Dodatek č. 1

1. Smluvní strany uzavřely dne 29. 6. 2020 na základě výsledku zadávacího řízení veřejné zakázky nazvané **Centrum komplexní odborné podpory pro klienty se sluchovým postižením při VOŠ, SŠ, ZŠ a MŠ Štefánikova – stavební práce II**, zahájené uveřejněním výzvy k podání nabídek dne 31. 3. 2020 smlouvu o dílo (tato smlouva ve znění pozdějších změn dále jako „smlouva o dílo“ nebo „smlouva“).

ZMĚNY ZÁVAZKŮ ZE SMLOUVY

Centrum komplexní odborné podpory pro klienty se sluchovým postižením při VOŠ, SŠ, ZŠ a MŠ Štefánikova – stavební práce II

věc: zdůvodnění záměny obvodové konstrukce objektu CKOP pro klienty se sluchovým postižením při VOŠ, SŠ,
ZŠ a MŠ Štefánikova – 3NP

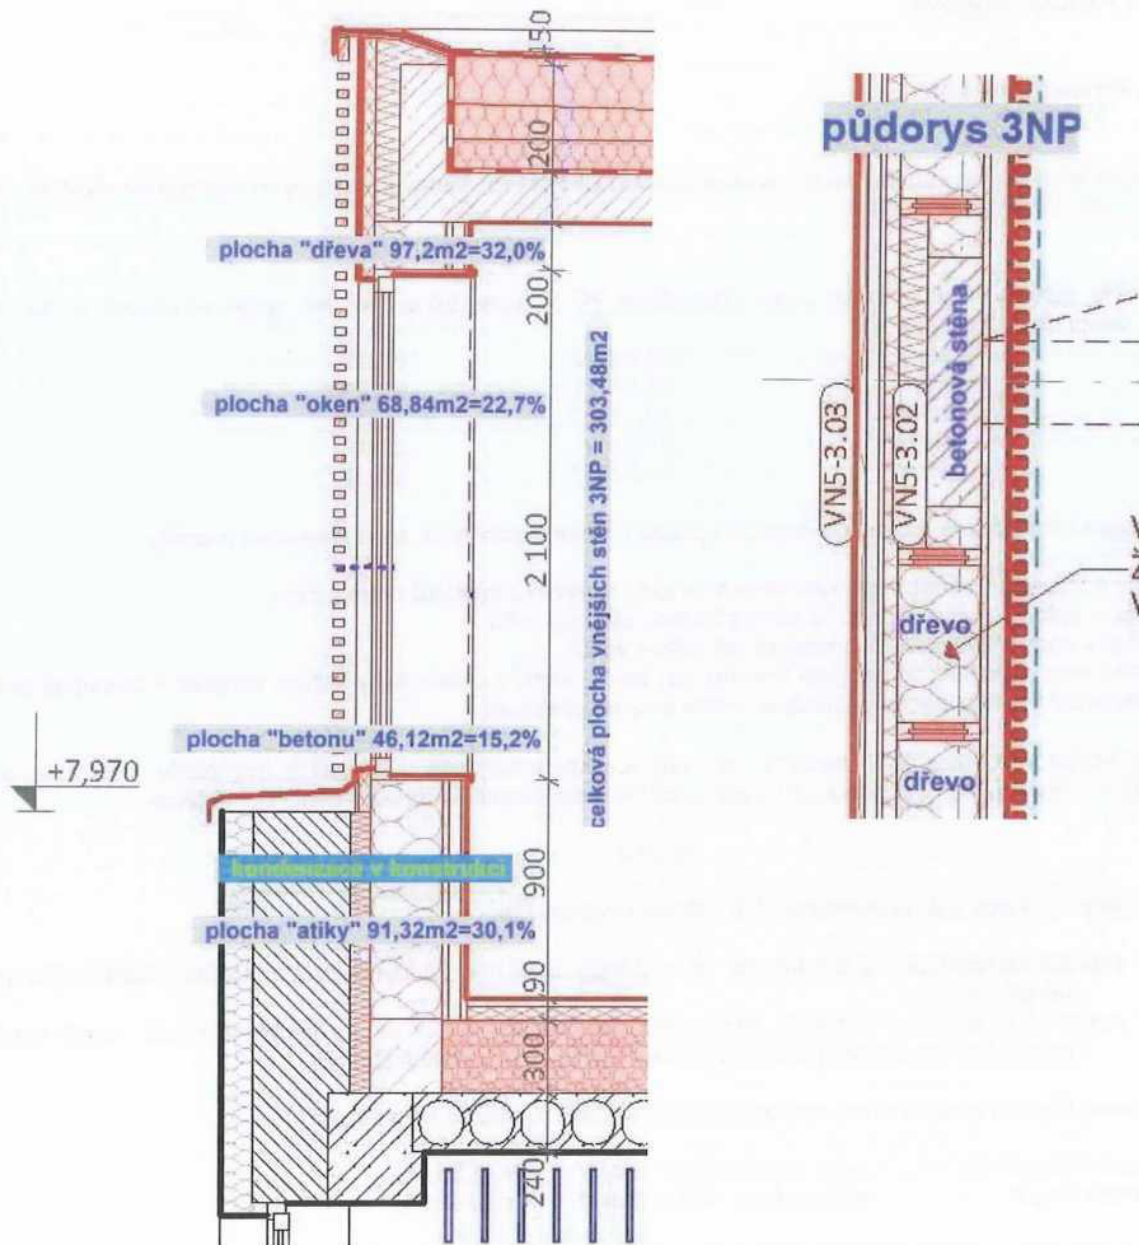
Na základě zjištěných skutečností a dle předložené PD je konstrukce 3NP její vnější obvodová stěna tvořena celkem čtyřmi druhy konstrukcí.

Jako základní důvody pro změnu obvodového pláště (dřevěné panely za zdivo) jsou tyto premisy:

- 1/ tepelný a zároveň vlhkostní tok v konstrukci je vždy směrem z interiéru do exteriéru
- 2/ v místě s teplotou rosného bodu vznikne přeměna páry na vodu
- 3/ pokud je v konstrukci nasákavý materiál tak pojme vodu
- 4/ v letním období (pokud se prohřeje konstrukce) tak se voda v konstrukci přemění na páru a postupně postoupí do exteriéru (kladná bilance kondenzace vodní páry v konstrukci)

Všechny konstrukce musí být navrženy tak, aby je zkondenzovaná vodní pára neohrozila, což úzce souvisí s opláštěním deskami na bázi dřeva, tzn. nesmí dojít ke kondenzaci vodní páry uvnitř konstrukce.

Z výše uvedeného jsou patrný mimo jiné dvě základní východiska:

- A/ skladba konstrukce má být taková, že materiály mají mít postupně se zmenčující difúzní odpor (od int směrem do ext)
- B/ pokud je v konstrukci materiál, který mění své fyzikální vlastnosti v případě navlhnutí, nesmí vzniknout v konstrukci kondenzace (výrobky na bázi dřeva – zde svíslé nosníky)

Z výše uvedeného a na základě tepelně technických výpočtů je možno konstatovat:

podmínky A + B	nelze splnit v ploše „atika“	to je 30,1%
podmínky B	nelze splnit v ploše „dřevo“	to je 32,0%

Betaon a nenasákavá tepelná izolace splní podmínky A + B – zde ovšem není řešení pomocí dřevěných panelů.

Z výše uvedeného výčtu podmínek je nanejvýš zřejmé, že dřevěná konstrukce obvodového pláště je v tomto řešení pláště 3NP zcela nerealizovatelná (za běžných podmínek). Případné stavebně fyzikální řešení, které by zachovalo „dřevěnou variantu“ je neekonomické, energeticky náročné a zejména technicky nepřijatelné.
